## Bíldshöfði 20 – Fyrirspurn til skipulagsfulltrúa

Á embættisafgreiðslufundi skipulagsfulltrúa 25. nóvember 2024 var lögð fram fyrirspurn Guðmundar Odds Víðissonar, dags. 20. nóvember 2024, ásamt bréfi, dags. 20. nóvember 2024, um að koma fyrir skábraut sunnan megin við húsið á lóð nr. 20 við Bíldshöfða þannig að tenging náist við kjallara sem þar er, samkvæmt uppdrætti Landmóturnar, dags. 24. september 2024.

Skissa með fyrirspurn: Ný skábraut í SV-horni lóðar

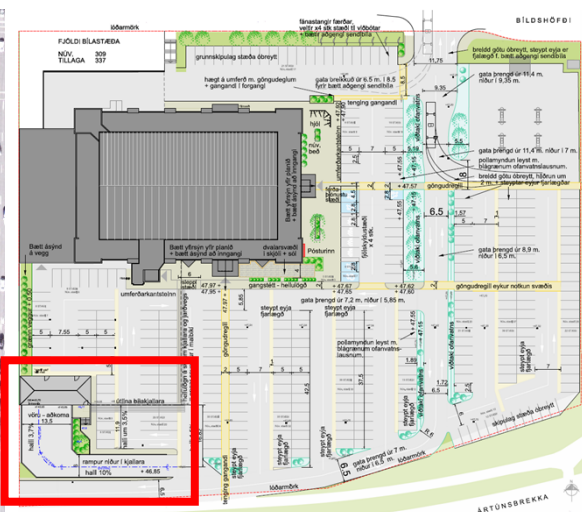
Óskað er eftir afstöðu skipulagsfulltrúa til þess að koma fyrir skábraut sunnan megin við mannvirkið, innan lóðar, þannig að tenging náist við kjallara sem þar er. Skv. fyrirspurn er bílastæðum fækkað sem nemur umfangi og aðgengi að skábraut, lýsing á lóð er eflid og yfirborð uppfært m.a. með ofanvatnslausnum og betri merkinum til stýringar á akandi og gangandi umferð. Auglýsingaskilti sem fyrir er á þessu svæði sem ætlað er undir skábraut er fjarlæggt/fært.

Skipulagsfulltrúi gerir ekki athugasemd við að gerð sé ný skábraut í kjallara í framangreindum tilgangi en breyta þarf gildandi deiliskipulagi til þess að skilgreina hana, breyta heimildinni fyrir flettiskilti (ýmist taka út eða finna nýja staðsetningu sem meta þarf) og gera grein fyrir öðrum breytingum sem erindið kann að hafa á gildandi skilmála. Æskilegt er að tækifærið sé nýtt til þess að endurskoða bílastæðaskilmála í samræmi við gildandi bíla- og hjólastæðastefnu Reykjavíkurborgar. Virða þarf núverandi kvöð um almenna umferð meðfram suðurhluta lóðar.

Ekki er gerð skipulagsleg athugasemd við að umsækjandi láti vinna breytingu á gildandi deiliskipulagi, á eigin kostnað, í samræmi við erindið, sbr. framangreint.
